Participatie en Communicatie Logboek

OPDRACHTGEVER
J&H vastgoed

PROJECT
Het Irene
Wijk 8-85 Urk

1:1 ARCHITECTUUR
IR. J. POST
H2W ARCHITECTEN
IR. H. HAGEDOORN

Bijlage 18: Presentatie klankbordgroep

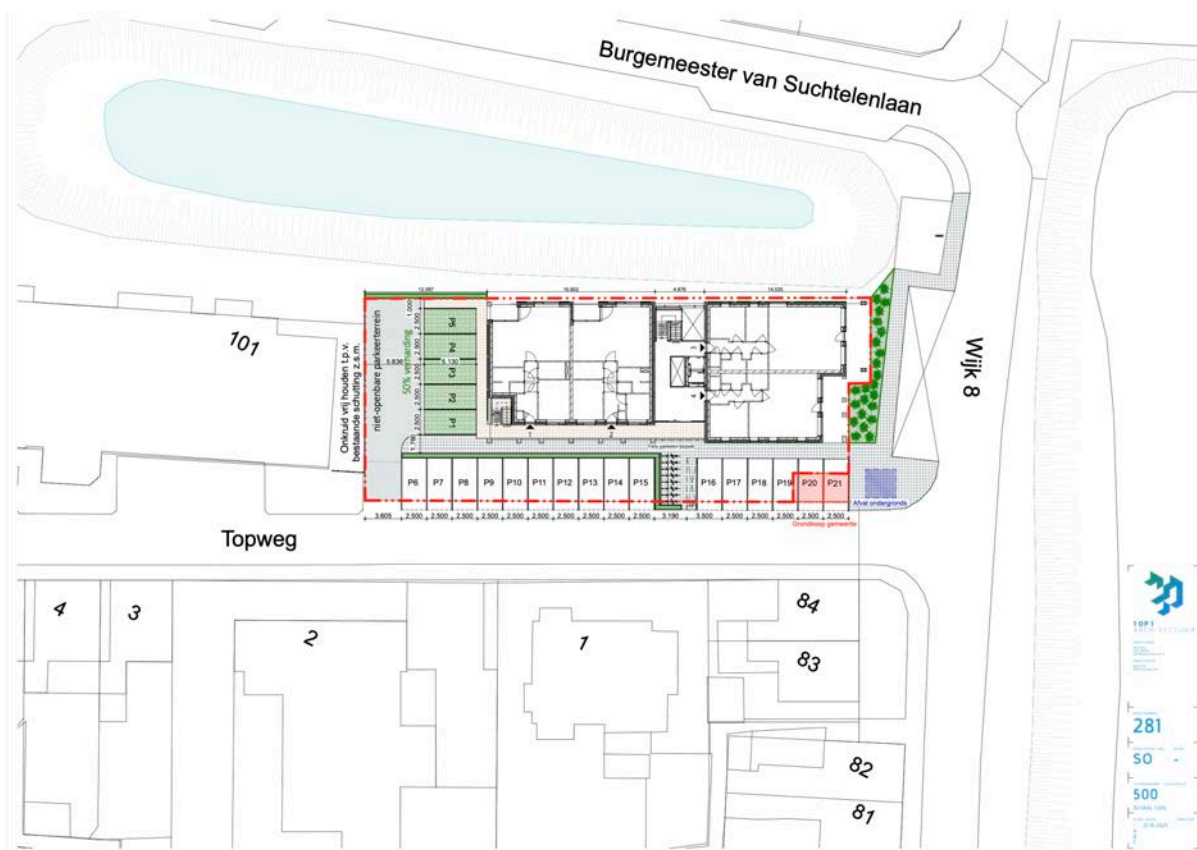
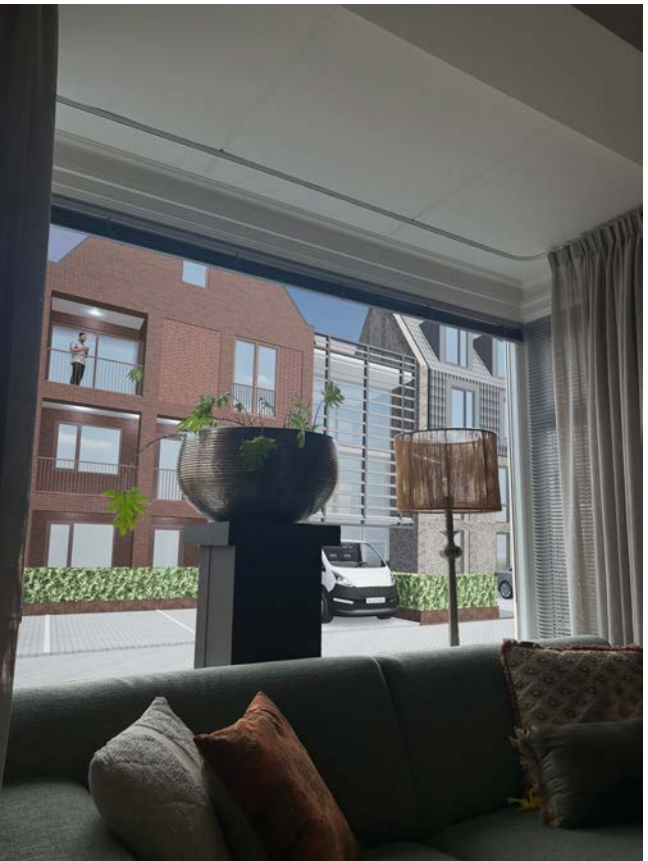
Bedankt voor je toelichting en voor de mogelijkheid om te reageren op het aangepaste ontwerp. We hebben gekeken naar de wijzigingen en zien dat er inderdaad aanpassingen zijn gedaan vergeleken met het eerdere plan.

We willen daarom blijven benadrukken dat we ons niet kunnen vinden in het plan zoals het er nu ligt. We staan altijd open voor verdere gesprekken, maar hopen dat onze bezwaren én deze insteek serieus worden meegenomen in het verdere proces.

VERWERKING De aanpassingen zijn besproken en toegelicht met de klankbordgroep. Daarbij is aangegeven dat, ondanks de doorgevoerde wijzigingen, de bestaande zorgen bij een deel van de klankbordgroep niet volledig zijn weggenomen en blijven bestaan.			
TERUGKOPPELING De gepresenteerde aanpassingen worden vastgelegd in het participatielogboek en vormen onderdeel van de verdere planuitwerking en afwegingen binnen het lopende participatietraject
